Územný plán mesta Trenčín. Zmeny a doplnky č. 2 – Terminál. Prejednanie hromadnej pripomienky – park – 2. časť.

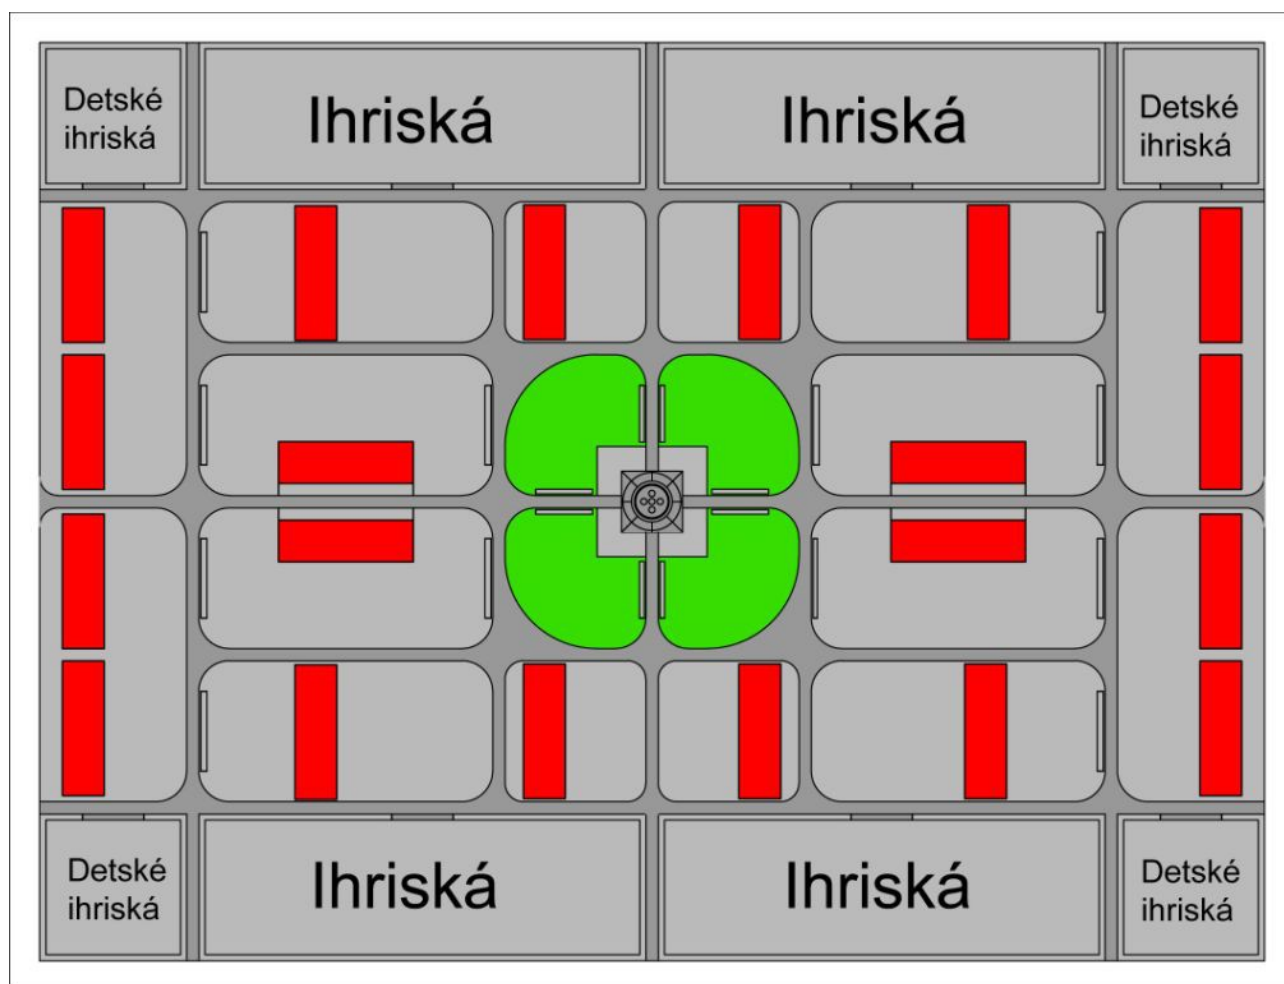
Teraz sa vrátim k nášmu parku a ukážem na ňom k čomu predložený návrh zmeny územného plánu v tomto bode môže viesť. Uvedomujem si, že zvolené riešenie je extrémne, ale predložený návrh zmien ÚP ho pripúšťa. Ba bolo by to v poriadku, ak by aj tá zelená plocha uprostred parku bola zasypaná štrkom alebo vyložené kamennou dlažbou.

Nové možnosti sú znázornené na nasledovnom výkrese.

Na hore uvedenom výkrese investor naplno využil nové možnosti navrhovaných úprav regulatív v územnom pláne mesta Trenčín. Do parku osadil 20 objektov, každý o výmere 150 m². Pri každom objekte je dostatočne veľká spevnená plocha pre osadenie stolíkov a stoličiek potrebných pre letnú prevádzku. Výrazne sú rozšírené aj plochy ihrísk. A pri tom ešte narástla aj výmera zelených plôch. No nie je to krásne. Ideálne pre „propagandu“ a komunikáciu s obyvateľmi. O čo to má tento investor ľahšie než ten z predchádzajúceho článku.

- nezanedbateľnom zvýšení podielu zelene v parku (podiel zelene sa zvýši o 20,15 %)
- zachovaní terajšej štruktúry chodníkov, len s ich drobnou úpravou pre plynulejší pohyb chodcov
- výraznom zvýšení výmery a počtu plôch ihrísk
- a to všetko bez zásahu do hraníc parku

Že sa vám to pri pohľade na výkres na predchádzajúcej strane nezdá? Tak si to prepočítajme. Samozrejme v duchu navrhovaných zmien v regulatívoch územného plánu.

- **celková plocha parku:** **30 000 m² = 100,00 %**
- **zastavané plochy:** **20 obj. x 150 m² = 3 000 m² = 10 %**
- plocha zelene na teréne: 1 558 m²
- spevnené plochy (zeleň v zmysle zmeny ÚP): 25 442 m²
- plocha započítateľnej zelene na obj.: 2 0 obj. x 152,25 m² = 3 045 m²
- **plocha zelene spolu:** **30 045 m² = 100,15 %**

Všetko vyšlo. Legislatívne je všetko v poriadku. Ale, bol by toto ešte vôbec park? Chcel by sem niekto zájsť relaxovať? Chodili by sem mamičky s kočičkami? Prestrel by si tu niekto deku aby si tu poležal? Bola by to ešte zóna pokoja? Chválili by sa tu mamičky s prvými krôčkami svojich ratolestí? Asi ťažko.
